INFORMACIÓN DE SERVICIO

Cambio a correa trapezoidal elástica

La polea tensora 531 0503 10 ya no es necesaria

Modelos:
Fiat: Ducato
Iveco: Daily

Fig. 1: Transmisión del grupo auxiliar en motores con número 0113089 o inferior con polea tensora

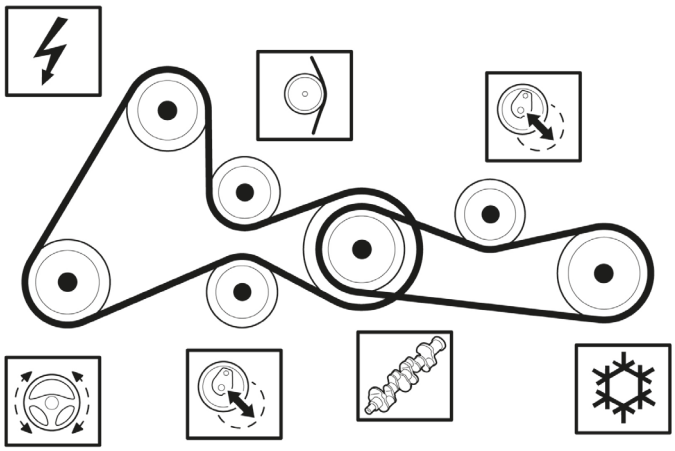
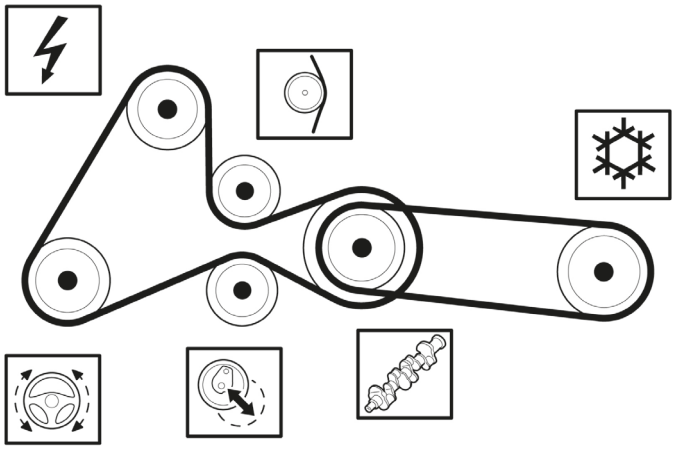
Para la transmisión del grupo auxiliar del compresor de aire acondicionado, los fabricantes de vehículos mencionados emplean una correa trapezoidal elástica en los motores con número 0113090 o superior. Así, desaparece la polea tensora necesaria hasta la fecha para la correa trapezoidal convencional.

Durante el mantenimiento, los motores con número 0113089 o inferior también se pueden reequipar con la correa trapezoidal elástica FB4EPK903. De esta forma, tampoco se necesita ninguna polea tensora en este caso.

La correa trapezoidal elástica cumple absolutamente todos los requisitos técnicos y se puede instalar sin problema en los motores con número 0113089 o inferior. Al reequipar un motor con una correa trapezoidal elástica, no se debe montar una polea tensora bajo ninguna circunstancia.

Fig. 2: Transmisión del grupo auxiliar en motores con número 0113090 o superior con correa trapezoidal elástica
